## 高浜発電所 原子炉設置変更許可申請

# 蒸気発生器取替え、蒸気発生器保管庫設置及び 保修点検建屋設置に係る審査会合における ご指摘事項の回答について

# 1. これまでの審査会合におけるご指摘事項の内容(1/3)

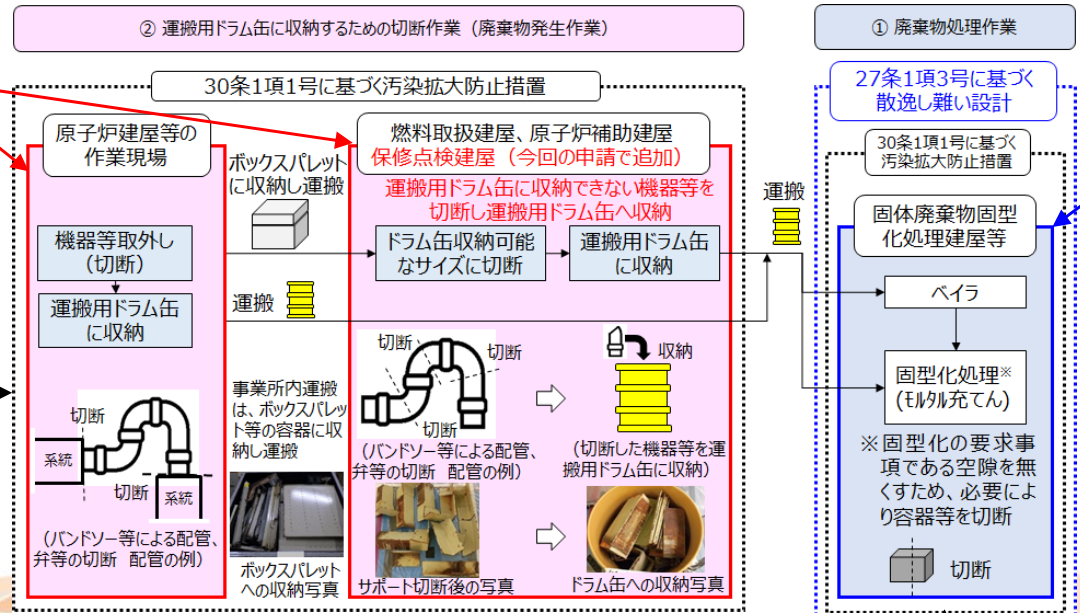
○廃棄物切断作業に対する条文適合性の考え方について

- 廃棄物の切断作業には、①廃棄物の処理過程として実施するものと、②廃棄物が発生する作業として実施するものの2種類がある。
- ① 処理施設（固体廃棄物固化処理建屋等）において、**破碎、圧縮、焼却及び固化等の作業（切断作業を含む）を実施することから**、27条1項3号に基づき、環境中への放射性物質放出量低減を目的に、放射性物質が散逸し難い設計とし、**作業エリアの区画化及び恒設の換気設備の設置を行う設計**としている。また、30条1項1号に基づき、放射線業務従事者の受ける放射線量の低減を目的に、汚染の状況に応じて、放射線防護上の措置を講じる設計とし、**仮設のグリーンハウスの設置、仮設の局所排気設備の設置等による汚染拡大防止措置を講じている。**
- ② **処理施設に運搬する前の切断作業については**、処理施設以外の場所において実施している**廃棄物が発生する作業**であり、廃棄物の処理に係る27条1項3号は適用対象外としている。また、①と同様に、30条1項1号に基づき、放射線業務従事者の受ける放射線量の低減を目的に、汚染の状況に応じて、放射線防護上の措置を講じる設計とし、**仮設のグリーンハウスの設置、仮設の局所排気設備の設置等による汚染拡大防止措置を講じている。**

- 今回の申請で追加する保修点検建屋における切断作業は、②に該当する作業であるため、27条1項3号は適用対象外とし、30条1項1号に基づき、放射線業務従事者の受ける放射線量の低減を目的に、**汚染拡大防止措置を講じる設計としている。**
- なお、①と②で廃棄物を切断する行為に相違はないため、**②については**、27条1項3号は適用対象外ではあるものの、汚染の状況に応じ、**放射性物質が散逸し難い措置を講じている。**具体的には、**上記の汚染拡大防止措置により放射性物質が散逸し難い設計と同等の効果を得ることができる**（処理施設と同様の設備を設ける必要は無い）。

②処理施設以外での切断作業は、廃棄物処理の前段階の作業（廃棄物発生作業）である。

放射線業務従事者の受ける放射線量を低減できるよう、作業場所への仮設のグリーンハウスの設置、ハウス内の排気のための局所排気設備（仮設）の設置等による、汚染拡大防止措置を講じた設計としている。（①、②共通）

この設計により、②処理施設以外での切断作業においても、第27条1項3号に基づく放射性物質が散逸し難い設計と同等の効果を得られる。

①処理施設で行う廃棄物処理作業（破碎、圧縮、焼却及び固化等（切断含む））は、27条1項3号に基づき放射性物質が散逸し難い設計としている。

処理施設内に恒設の換気設備を設置することにより空気中の放射性物質の除去低減を行うとともに、区画化された作業エリア内を排気することで放射性物質が散逸し難い設計としている。

### SGRに伴う申請対象の選定（DB/SA）

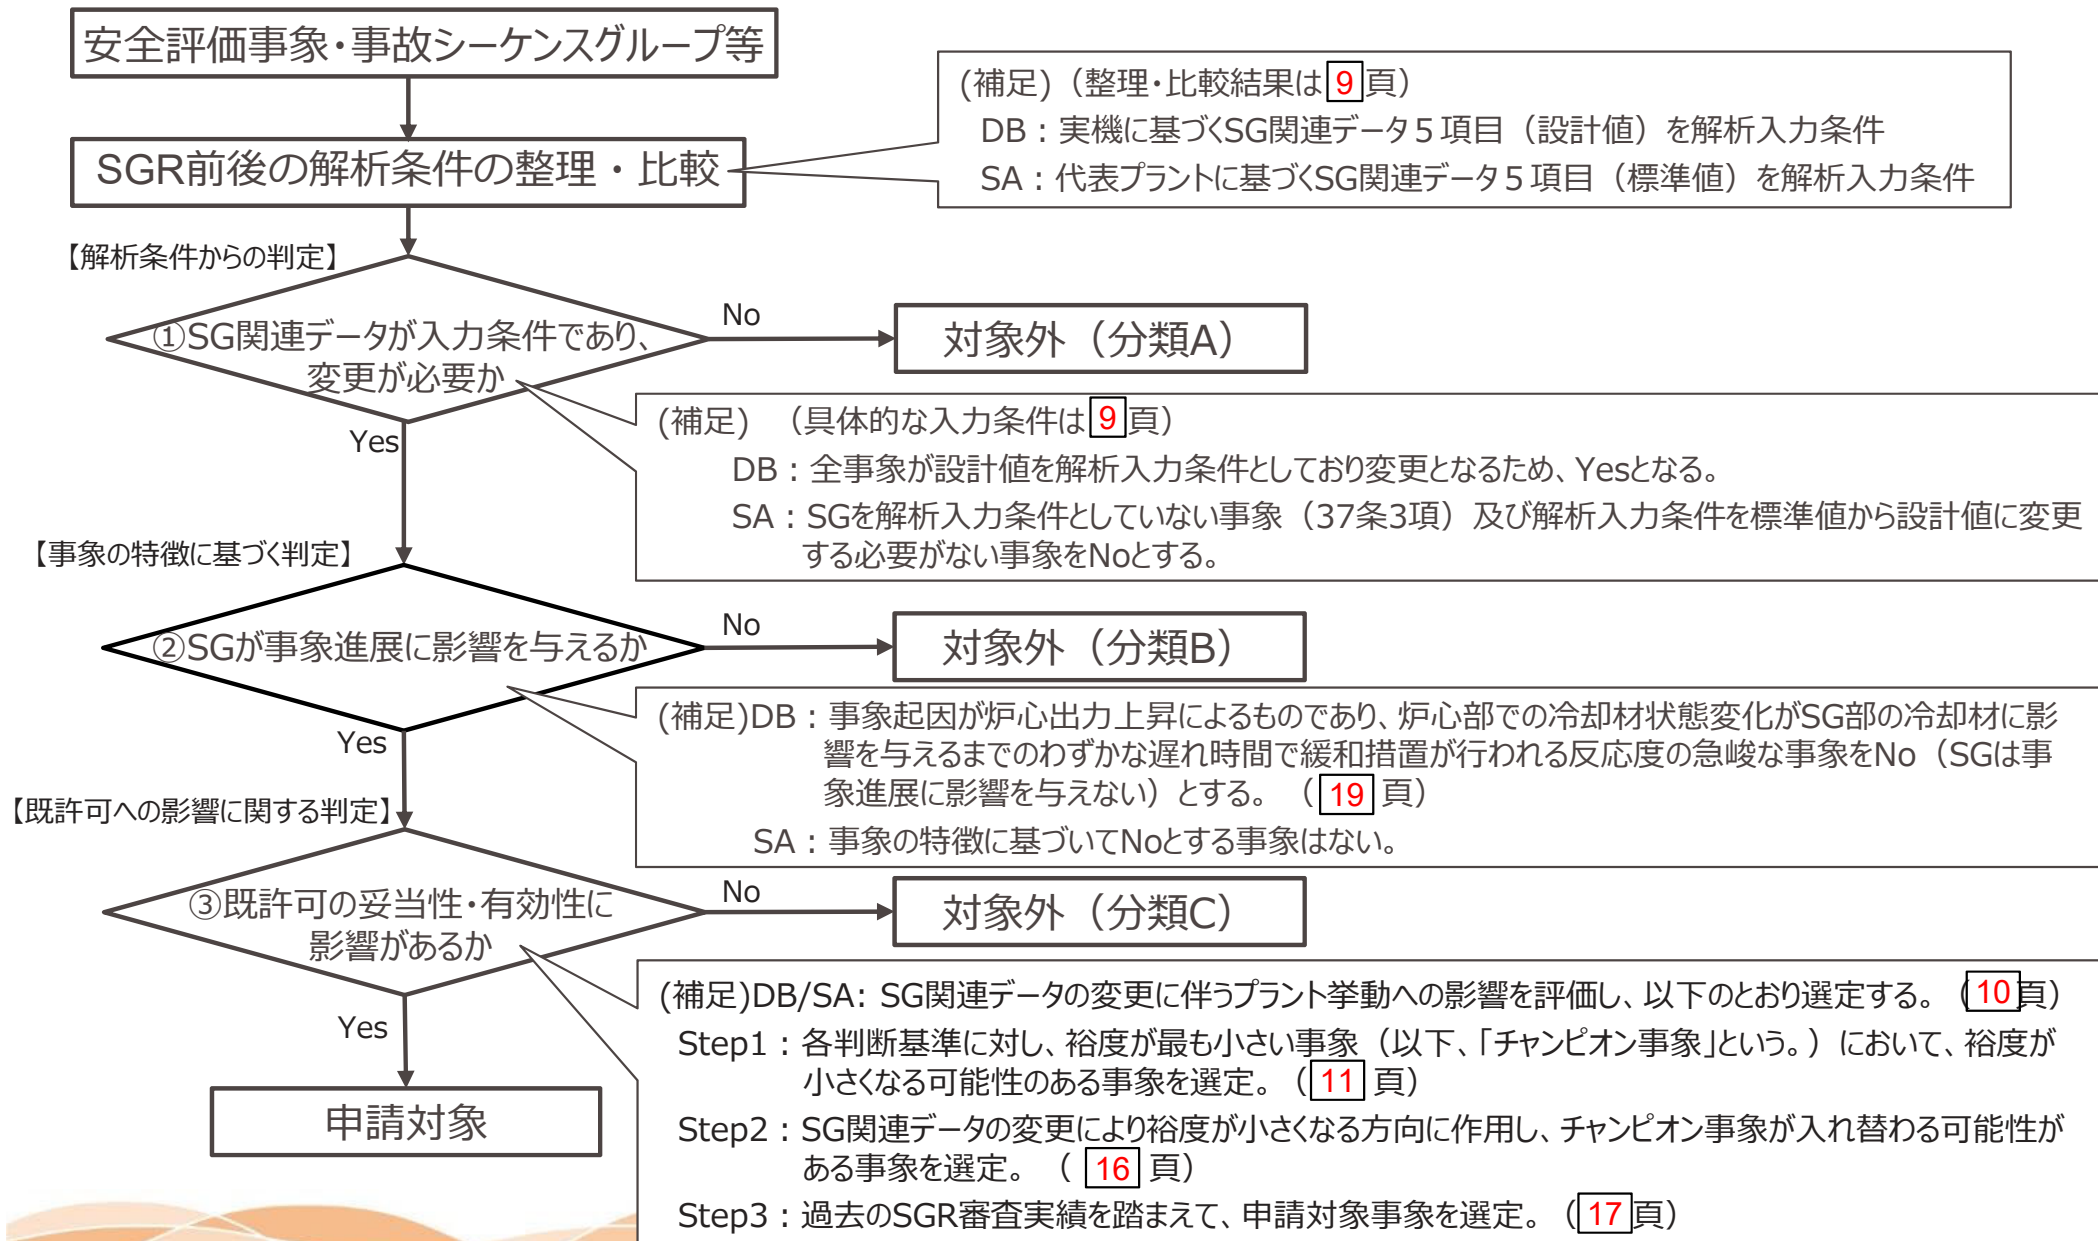
No.21 事象選定フローにおける①②③ダイヤの説明を再検討する（解析条件の考察、解析結果の考察を明確にする、解析条件の変更も①でNoになってしまうように読み取れる等の視点も考慮する）

- SGRに伴って申請対象とする安全評価事象（事故時被ばく除く）・事故シーケンスグループ等（資源評価除く）については、解析条件、各事象及び既許可への影響を考慮し、以下のフローに基づき選定している。

## 2. ご指摘事項への回答 SGRの影響検討（フロー③導入）

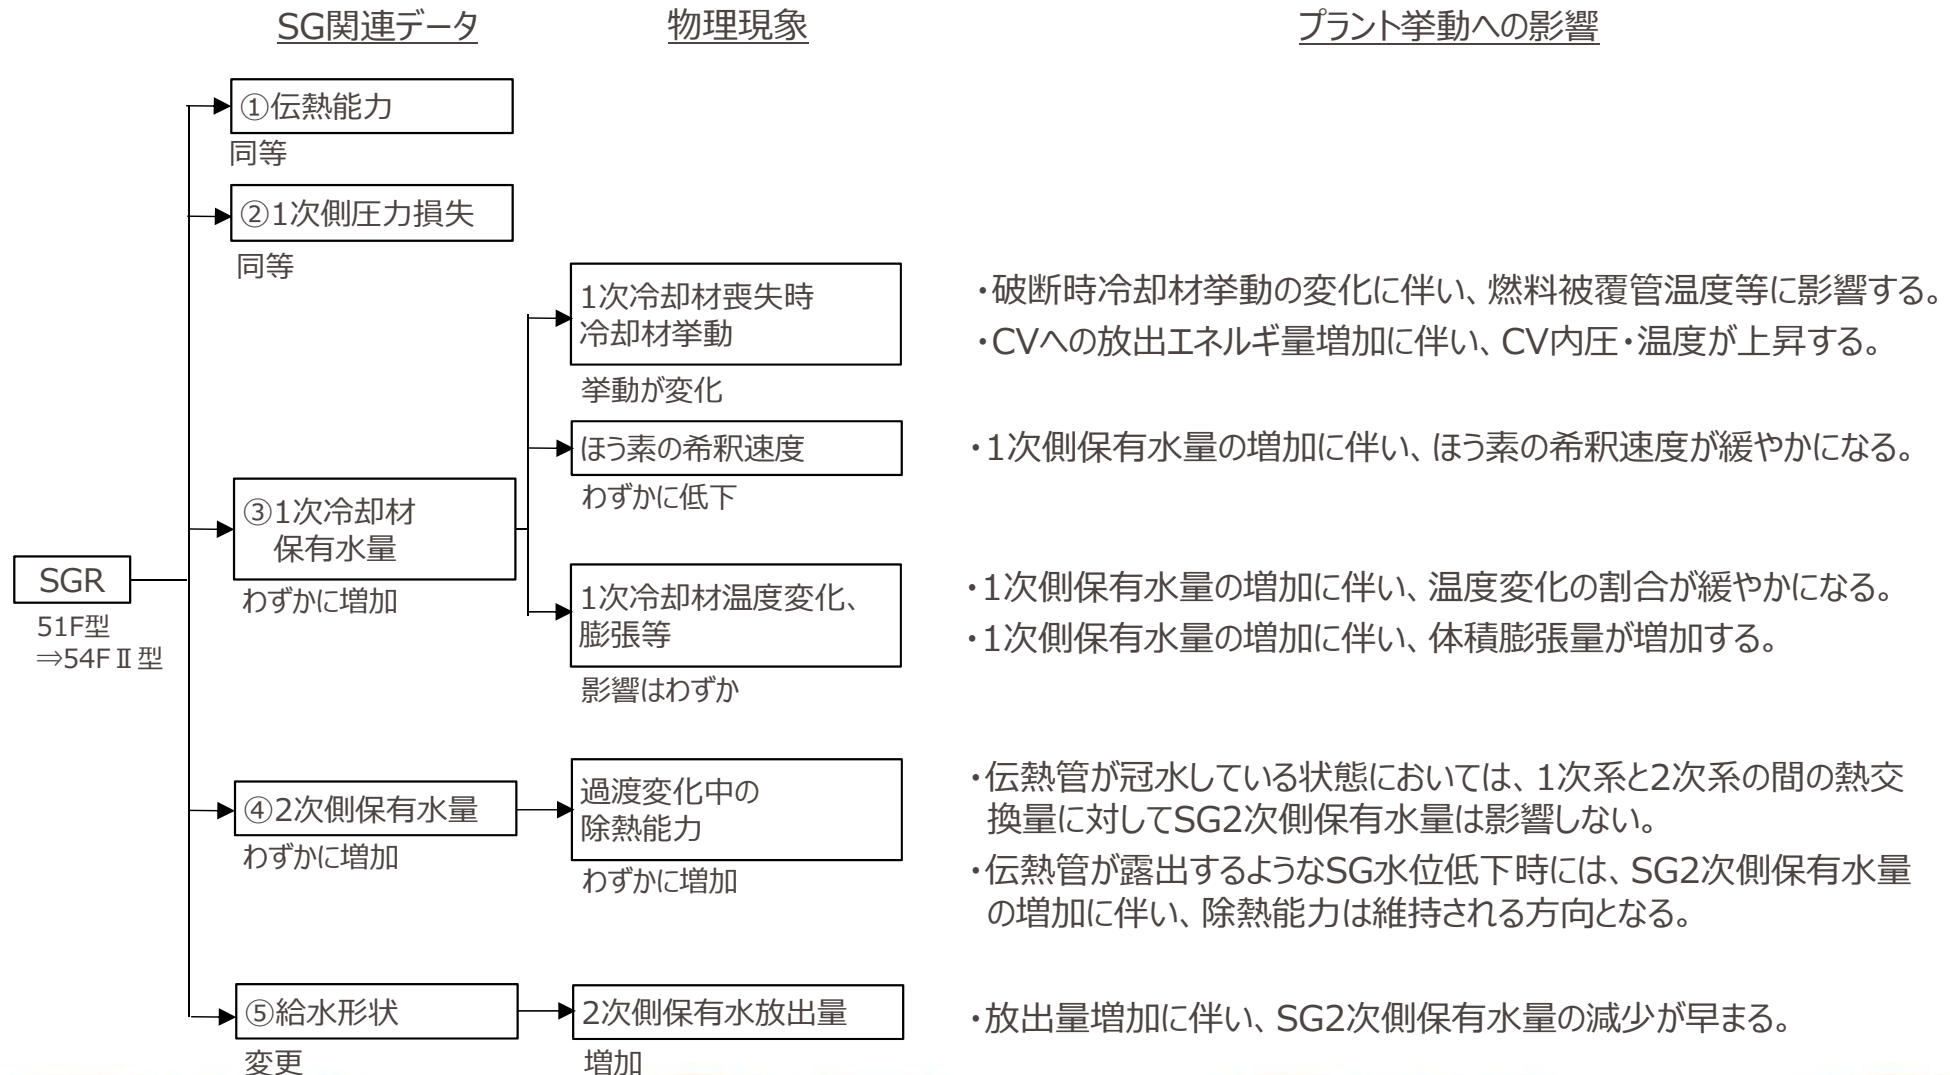
No.21 事象選定フローにおける①②③ダイヤの説明を再検討する（解析条件の考察、解析結果の考察を明確にする、解析条件の変更も①でNoに  
なってしまうように読み取れる等の視点も考慮する）

### ➤ SG関連データの変更に伴うプラント挙動への影響整理

**11**以降にて各判断基準におけるチャンピオン事象へのSGRの影響検討等を行い、既許可の評価結果に対する妥当性・有効性に影響を及ぼす可能性のある事象を選定する。

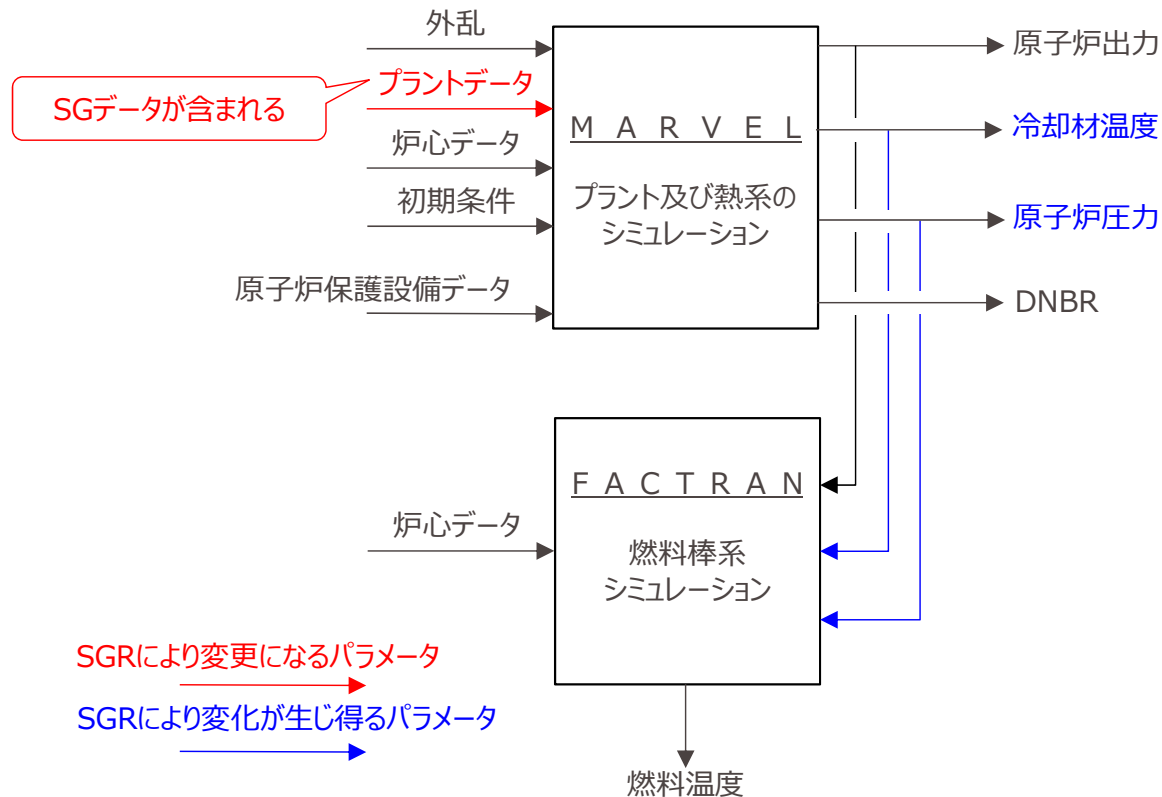
No.21 事象選定フローにおける①②③ダイヤの説明を再検討する（解析条件の考察、解析結果の考察を明確にする、解析条件の変更も①でNoになってしまうように読み取れる等の視点も考慮する）

Step1として、各判断基準におけるチャンピオン事象とSGRの影響を検討した。

1次冷却材保有水量の増加は、配管破断時の冷却材挙動へ影響し、また、系外に放出されるエネルギー量及び質量が増加することから、裕度が小さくなる可能性があるため、申請対象とする。

「原子炉冷却材喪失（ECCS性能評価）」  
「原子炉冷却材喪失（原子炉格納容器内圧評価）」  
「可燃性ガスの発生」  
を申請対象として選定

フローに基づく安全評価事象及び事故シーケンスグループ等の選定結果

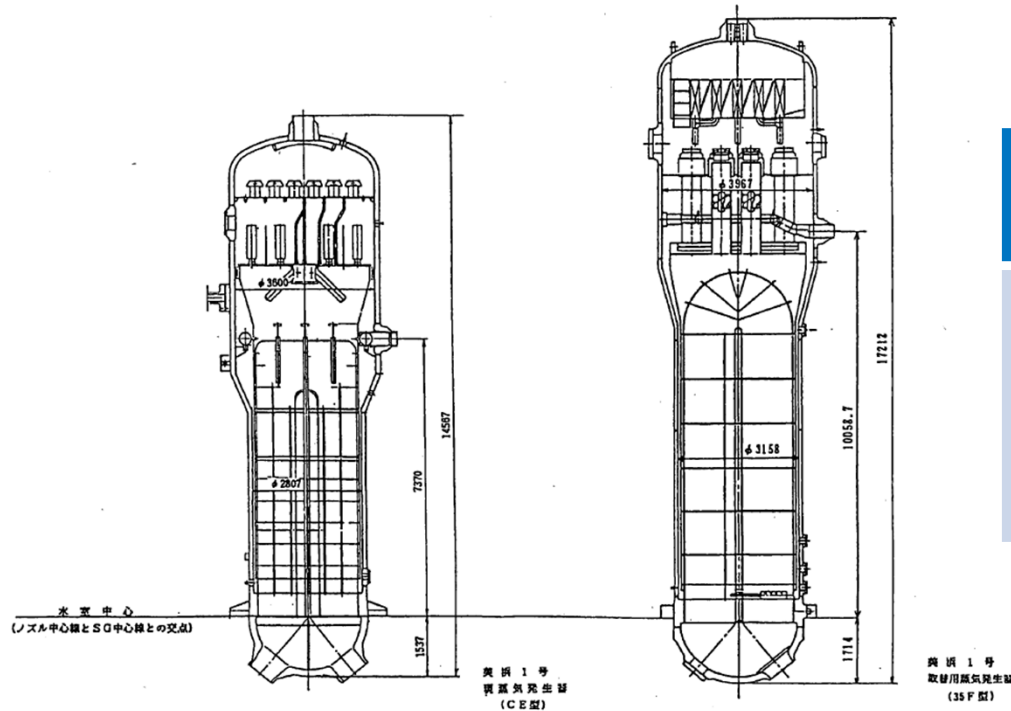
No.21 事象選定フローにおける①②③ダイヤの説明を再検討する（解析条件の考察、解析結果の考察を明確にする、解析条件の変更も①でNoになってしまうように読み取れる等の視点も考慮する）

分類	安全評価事象（DB）	事故シーケンスグループ等（SA）	本申請における扱い
A	対象なし	<ul style="list-style-type: none"> <li>・2次冷却系からの除熱機能喪失</li> <li>・全交流動力電源喪失</li> <li>・原子炉補機冷却機能喪失</li> <li>・原子炉格納容器の除熱機能喪失</li> <li>・原子炉停止機能喪失</li> <li>・ECCS注水機能喪失</li> <li>・ECCS再循環機能喪失</li> <li>・格納容器バイパス</li> <li>・格納容器過圧・過温破損</li> <li>・高圧溶融物放出／格納容器雰囲気直接加熱</li> <li>・原子炉圧力容器外の溶融燃料－冷却材相互作用</li> <li>・水素燃焼</li> <li>・溶融炉心・コンクリート相互作用</li> <li>・使用済燃料ピットにおける重大事故に至るおそれがある事故</li> <li>・運転停止中の原子炉における重大事故に至るおそれがある事故（但し、「反応度の誤投入」を除く）</li> </ul>	<p>【SA】</p> <ul style="list-style-type: none"> <li>・「使用済燃料ピットにおける重大事故に至るおそれがある事故」は、SGを解析入力条件としていない。</li> <li>・その他の事象は、SGを解析入力条件としているが、設計値は標準値と同等又は標準値の方が保守側であることから、既許可の解析条件から変更はなく、SGRの影響は受けない。</li> </ul> <p>（設計値と標準値を比較検討した結果、既許可から解析条件を変更する必要がないことを確認。11月16日審査会合にてご説明済）</p> <p style="text-align: right;">⇒申請対象外</p>
B	<ul style="list-style-type: none"> <li>・原子炉起動時における制御棒の異常な引き抜き</li> <li>・出力運転中の制御棒の異常な引き抜き（速い引き抜き）</li> <li>・制御棒飛び出し</li> </ul>	対象なし	<p>【DB】</p> <ul style="list-style-type: none"> <li>・反応度投入による急峻な事象であり、炉心出力上昇による影響が冷却材に伝わる前に事象が収束することから、SGRが事象進展に影響を与えない。</li> </ul> <p>（なお、原子炉冷却材圧力バウンダリにかかる圧力の評価において、SGが解析入力条件となっていることから、SGRの影響を評価する。）</p> <p style="text-align: right;">⇒申請対象外</p>

C	<ul style="list-style-type: none"> <li>・制御棒の落下及び不整合</li> <li>・原子炉冷却材系の停止ループの誤起動</li> <li>・蒸気負荷の異常な増加</li> <li>・2次系冷却系の異常な減圧</li> <li>・蒸気発生器への過剰給水</li> <li>・原子炉冷却材系の異常な減圧</li> <li>・出力運転中の非常用炉心冷却系の誤起動</li> <li>・主蒸気管破断</li> <li>・蒸気発生器伝熱管破損</li> <li>・出力運転中の制御棒の異常な引き抜き（遅い引き抜き）</li> <li>・負荷の喪失</li> <li>・原子炉冷却材流量の部分喪失</li> <li>・原子炉冷却材流量の喪失</li> <li>・原子炉冷却材ポンプの軸固着</li> </ul>	対象なし	<p>【DB/SA】</p> <p>Step1 チャンピオン事象である <b>11</b> 頁の(b)～(d)に対し、SGR前と同等であることを確認した（詳細は <b>11</b> 頁）</p> <p>Step2 評価結果はSGR前と同等もしくは裕度が増す方向に作用するため、SG関連データの変更によりチャンピオン事象を上回ることのないことを確認した。</p> <p style="text-align: right;">（詳細は <b>16</b> 頁）</p> <p>Step3 過去のSGR審査実績を踏まえて、申請対象事象を選定し、既許可の妥当性・有効性に影響がないことを確認した。</p> <p style="text-align: right;">（詳細は <b>17</b> 頁）</p> <p style="text-align: right;">⇒申請対象外</p>
